事例57 循環水量を抑えた事による水質改善事例

処理方式	性能評価型 窒素除去型	作業予定月	
メーカー/型式	(株)ハウステック/KTG型	保守点検	2・6・10月
人槽/使用人員	7人槽/4人使用	清掃	12月
日平均汚水量	0.72m ³ /日	法定検査	8月

1次処理1室	1次処理1室/2室	2室/2次処理/処理水槽

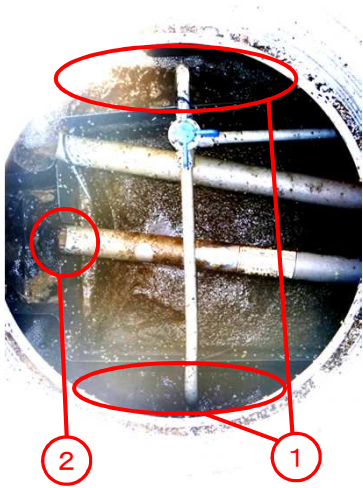
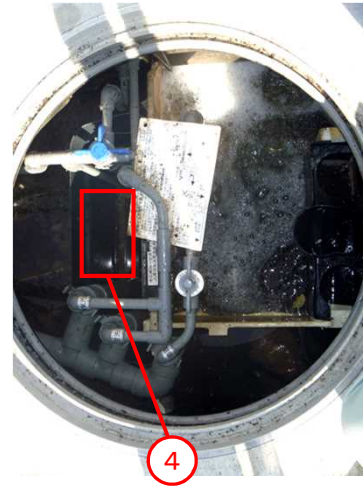
①汚泥貯留部(常時攪拌) ②循環水の採水箇所	③DO測定値2.1mg/L 1室流出口でDOが検出される場合は循環水量が多い事が考えられる	④1次処理2室流出口 ※撮影の為、消毒筒は取り外しています

原因	②循環水量3.5L/分 基本設定より多い	①汚泥貯留部SV ₃₀ 10% 汚泥濃度低い	④2室堆積汚泥厚 22cm

申し送り	① 循環水量を基本設定に調整して下さい ② 1次処理2室流出口の堆積汚泥を移送して下さい
------	---

測定値		措置① 平成 26年 8月 29日 (法定検査から 3日後)
放流水透視度(度)	22	状況確認と指示とおり措置と調整を行う
測定値		措置② 平成 26年 9月 8日 (法定検査から 13日後)
放流水透視度(度)	26	循環水量2.0L/分、1次処理1室SV ₃₀ は28%
1次処理2室堆積汚泥厚(cm)	18	
1次処理1室SV ₃₀ (%)	28	
測定値		措置③ 平成 26年 9月 22日 (法定検査から 27日後)
放流水透視度(度)	35	透視度が改善しました
1次処理2室堆積汚泥厚(cm)	15	1次処理1室SV ₃₀ は40%
1次処理1室SV ₃₀ (%)	40

① 循環水量は2.0L/分で調整しています
② 逆洗設定は変更しないで下さい
